**Vervanging van de aanvulling (ingediend mei 2011)**

**AANVRAAG WET MILIEUBEHEER**

Naam en voorletters	H.T. Logtenberg		
Adres	Middelerstraat 4		
Postcode	8121 RP		
Plaats	Olst		
Telefoon	0570-561471	Telefax	0570-561471

**RE: Geurcummulatie - Logtenberg Middelerstraat 4**

### **Kaartje coördinaten voor V-stacks**

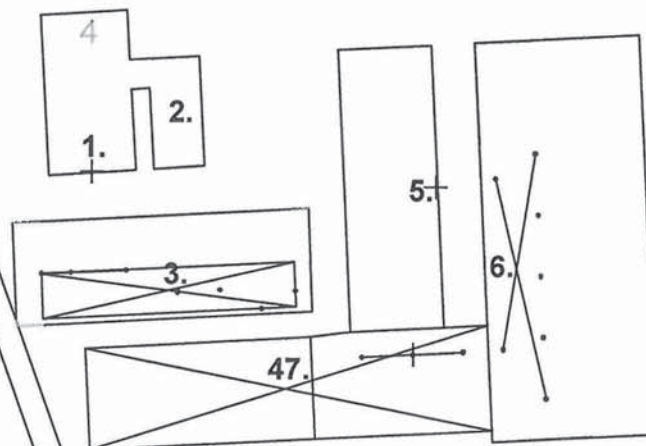
- De coördinaten zijn voldoende nauwkeurig bepaald met uitzondering van de coördinaten van de emissiepunten voor stal 6. De gebruikte coördinaten liggen op een punt zuidelijk van de stal. Naar onze mening moeten de volgende coördinaten worden gebruikt:  $x = 206.458$  en  $y = 485.179$ . Daarnaast blijkt uit de luchtfoto dat de locatie van een aantal ventilatoren afwijkt van de eerdere vergunningstekening. De punten 3C, 5, 6 en 7 zijn vanwege deze afwijkingen niet correct. Zie ook de opmerkingen per stal bij het onderdeel Plattegrondtekening.

De coördinaten van stal 3, 6 en 7 zijn opnieuw bepaald. Dit n.a.v. de luchtfoto van de huidige werkelijke ventilatoren op de luchtfoto. Dit is verwerkt in de bijlage 3, 5 en 7. De emissiepunten van stal 4 en 7 samengevoegd tot Epunt 47. Dit is eveneens verwerkt in de Rapportage luchtkwaliteit. De plattegrondtekening is hierop ook aangepast.

- 1 206392 485193
- 3A vervangen door 3
- 3B vervangen door 3
- 3C vervangen door 3
- 3 206403 485177
- 4 vervangen door 47
- 47 206419 485163
- 5 206439 485190
- 6 206450 485180
- 7 vervangen door 47
- 8 206426 485373

### **Geurberekeningen V-stacks**

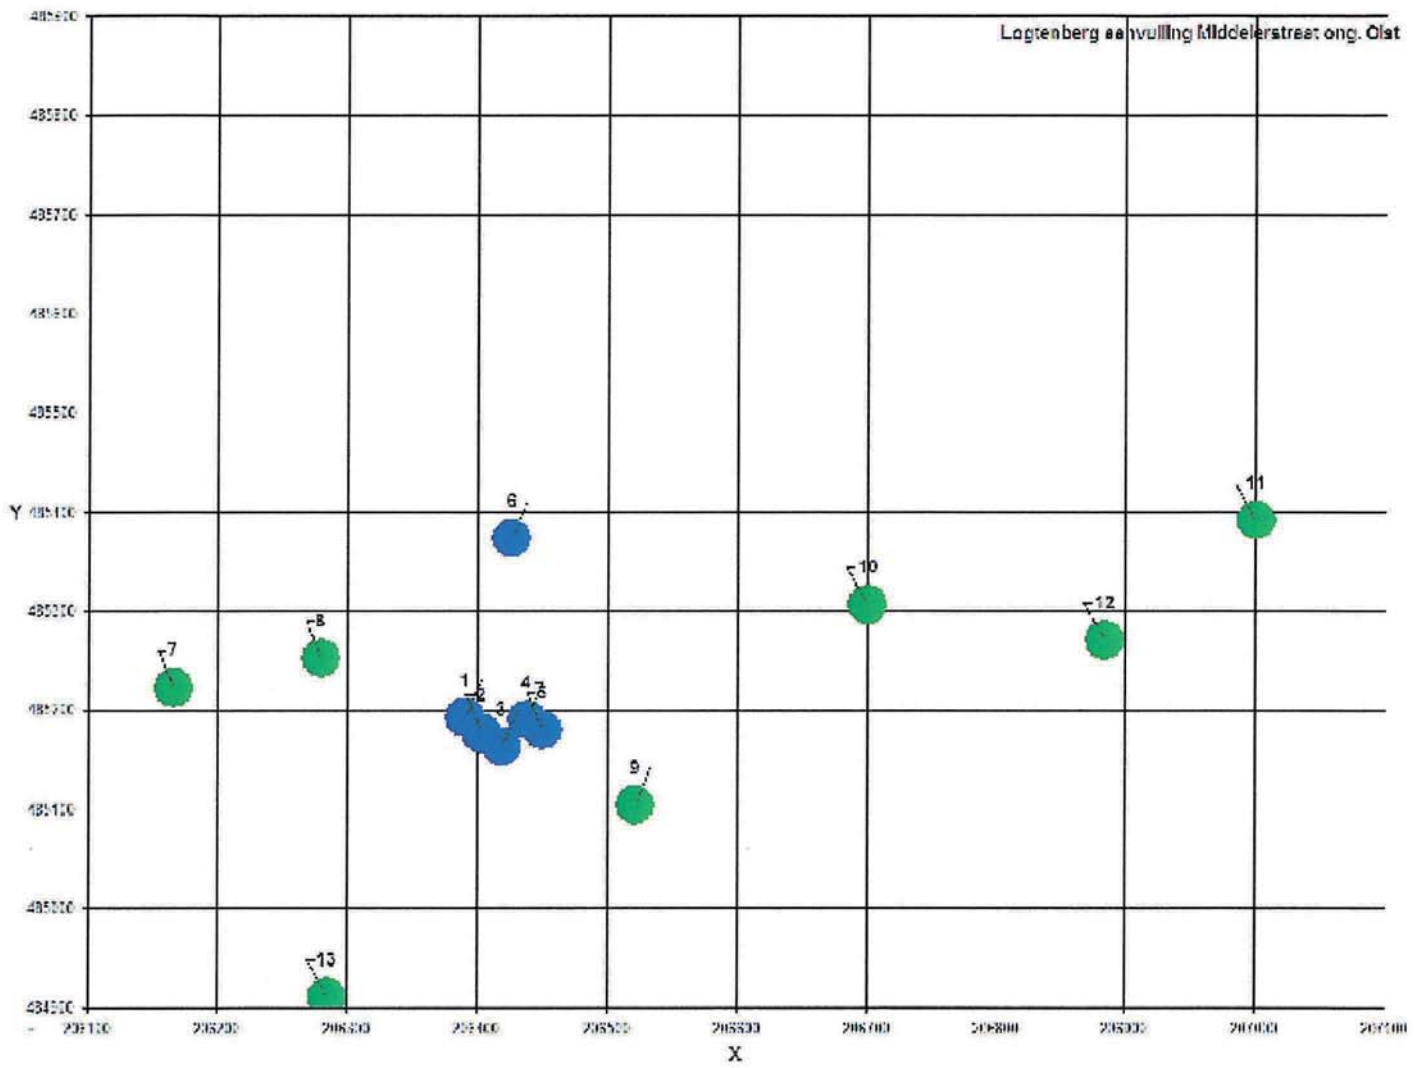
- Als gemiddelde gebouwhoogte is voor stal 8 in bijlage 7 een waarde van 5,7 meter gehanteerd. In bijlage 5 en de fijnstofrapportage wordt echter een waarde van 5,5 meter gehanteerd. De gegevens uit bijlage 3, 5, 7 en de fijnstofrapportage dienen op dit punt met elkaar in overeenstemming te worden gebracht.

De gebouwhoogte is in overeenstemming gebracht, evenals de Ep hoogte. Dit is verwerkt in de bijlage 3, 5 en 7. Dit is eveneens verwerkt in de Rapportage luchtkwaliteit
